令和2年度 鳶ヶ巣沢環境対策事業に係る
砂防指定地内行為に関する照査課題に対する
設計照査業務

報 告 書

本業務は、大鹿村が一級河川小渋川と鳶ヶ巣沢との合流点付近に計画している鳶ヶ巣沢環境対策事業について、事業が砂防指定地内における大規模な土地の形質変更にあたることから、長野県の砂防指定地内行為に関わる技術審査ガイドライン（案）等に基づき照査しました。

鳶ヶ巣沢環境対策事業に係る砂防指定地内行為に関わる設計照査

図 3.1.1 第1回技術指導の説明資料（資料-1）の抜粋

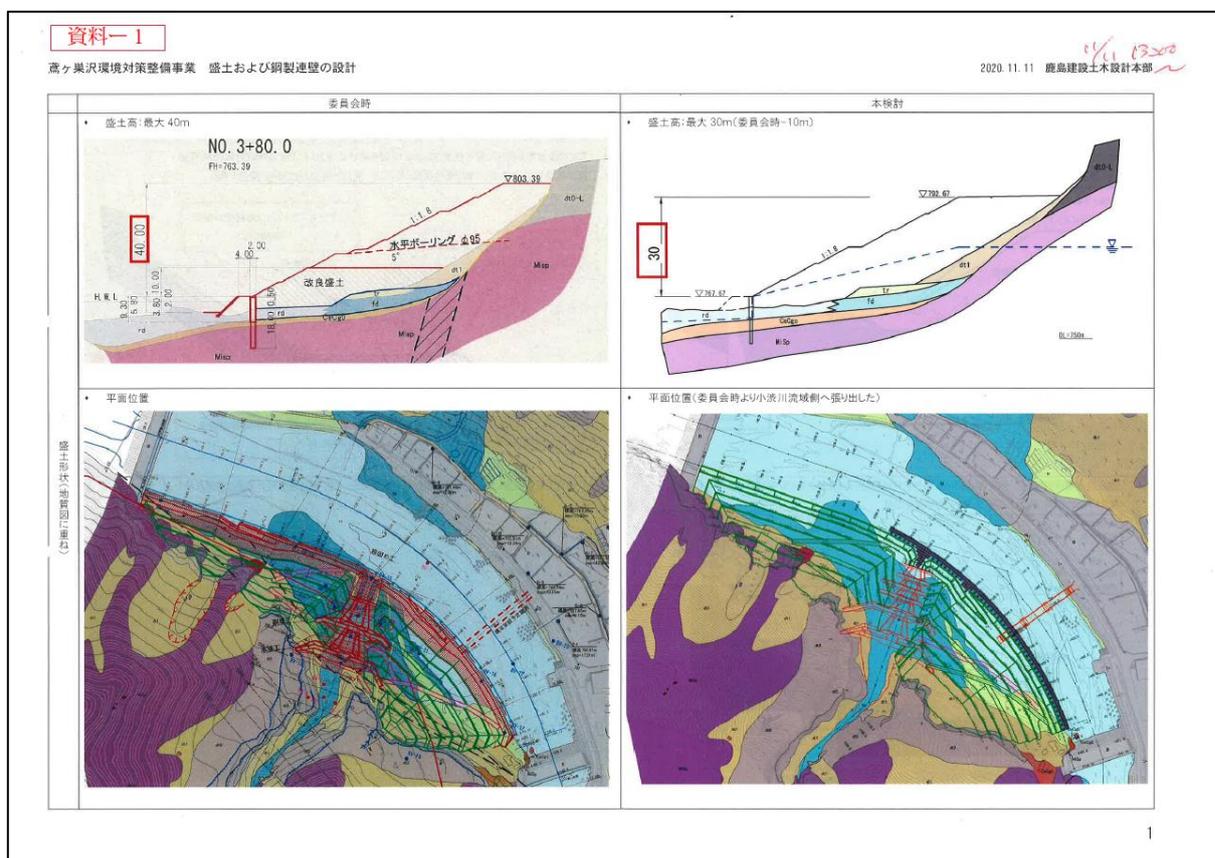
大鹿村（東海旅客鉄道(株)（鹿島建設(株)））からの説明内容	若井委員からの質問・意見等
<p>○説明資料</p> <p>資料－1 盛土及び鋼製連壁の設計</p> <p>資料－2 盛土及び盛土基礎地盤の安定性について</p> <p>資料－3 造成計画平面図、基礎地盤改良配置平面図、小渋川左岸代表断面図</p> <p>資料－4 鳶ヶ巣沢 盛土基礎地盤改良工事 二重管ストレーナー工法 試験施工報告書</p> <p>○資料－1 を用い以下の内容を説明した。</p> <ul style="list-style-type: none"> ・本線護岸の法線を川側にシフトしたことにより、盛土高を30mまで抑えることができた。 ・盛土高さが少なくなったことにより、盛土地盤の改良深が10mから5mになり、またジオスタイル不要となった。 ・rd、fd、tr層は改良が必要であることは変わらない。 ・地盤改良のジェットグラウトと薬液注入工法の試験施工を行い、薬液注入工法はうまくいかなかった。 ・鋼製連壁の見直しを行い、杭のピッチは変えずに高さを9.3mから6.2mとし、杭径を1.5mから0.8mに抑えた。 ・dt1層を地山補強に止める案は棄却した。 <p>・盛土高が抑えられたことから、盛土高10mのスリット改良が5mのスリット改良となった。</p>	<p>・dt1層の安全対策は適切に別途考えることで分かりました。</p> <p>(他は意見等なし。)</p>

図 1-1 検討断面図

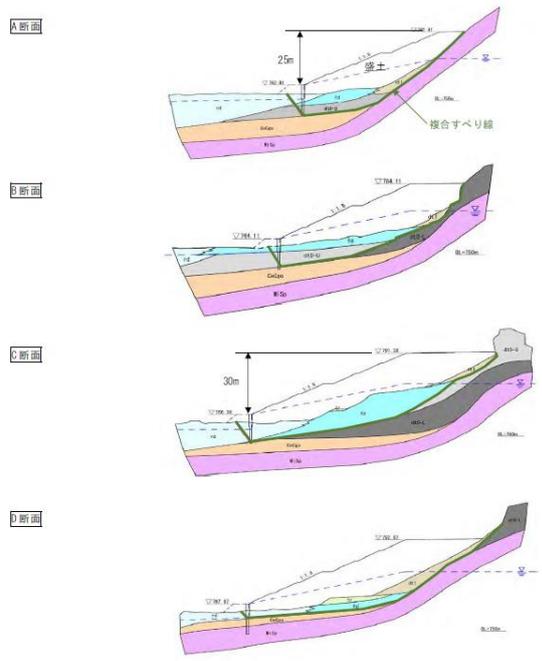
- 検討結果を表 1-2 に示す。適合すべりによる基礎地盤安定を検討したところ、以下の結果を得た。
- 物性値を見直すことで、いずれの断面においても安全率が向上した。
- A 断面を除き、常時では安全率 1.5 以上を有している。
- 地震時の許容安全率 1.0 に対してすべての断面で安全率は下回っており、基礎地盤改良が必要である。

断面	側線	物性値見直し前		物性値見直し後	
		安全率 F _s (常時・地震時)			
A 断面	P100	常時 0.980 < 1.5 NG	常時 1.229 < 1.5 NG	地震時 0.533 < 1.0 NG	地震時 0.669 < 1.0 NG
B 断面	P180	常時 1.300 < 1.5 NG	常時 1.598 > 1.5 OK	地震時 0.671 < 1.0 NG	地震時 0.829 < 1.0 NG
C 断面	P320	常時 1.206 < 1.5 NG	常時 1.624 > 1.5 OK	地震時 0.621 < 1.0 NG	地震時 0.841 < 1.0 NG
D 断面	P400	常時 1.303 < 1.5 NG	常時 1.758 > 1.5 OK	地震時 0.665 < 1.0 NG	地震時 0.894 < 1.0 NG
